710 - INSP
 ISO/IEC 17020
 Origineel verslag

Verkoop [Afd 8.4.2]

Verslagnummer:
 33/10032025/44421/47967/1

Inspectie adres: Abdijstraat 24, 9900 Eeklo (België)
 De fundering dateert van: Voor 1 oktober 1981
 Type: Verkoop [Afd 8.4.2]

Elektrisch bord

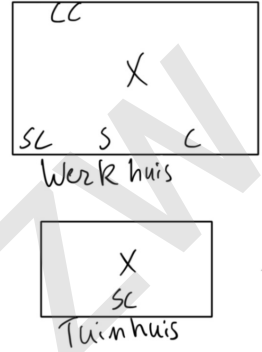
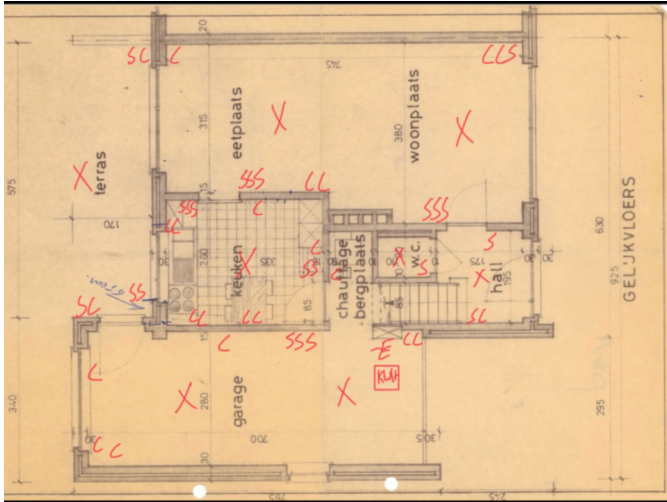
- Extra opmerking: O.a tuinhuis
- Het verdeelbord is onvoldoende gemarkeerd. Individuele markering, voedingsspanning en/of gevarendriehoek ontbreken. - oAfd 3.1.3.3; Afd 9.4.1

- Het eendraadsschema en situatieplan zijn niet aanwezig. - oAfd 3.1.2.1
- De sectiegrootte van de overbruggingen in de borden is niet aangepast aan de grootte van de beveiliging tegen overstromen. - oAfd 4.4.1.5

- De kringen, de onderbrekingstoestellen en of de beschermingstoestellen zijn niet duidelijk en zichtbaar gekenmerkt. - Afd 3.1.3
- De beschermingsgraad van de ruimte moet ten minste IPXX-D zijn voor ruimtes publiek toegankelijk en IPXX-B voor gewone ruimtes. - oAfd 4.2.2.3

- Er ontbreken afdekplaatjes in het elektrisch bord. - Afd 5.2.6; oAfd 4.2.2.3
- Het verwijderen en/of openen van het beschermd volume is zonder meer mogelijk. Het is nodig hiervoor een of een gereedschap te gebruiken. - oAfd 4.2.2.3; oAfd 4.2.2.1.b
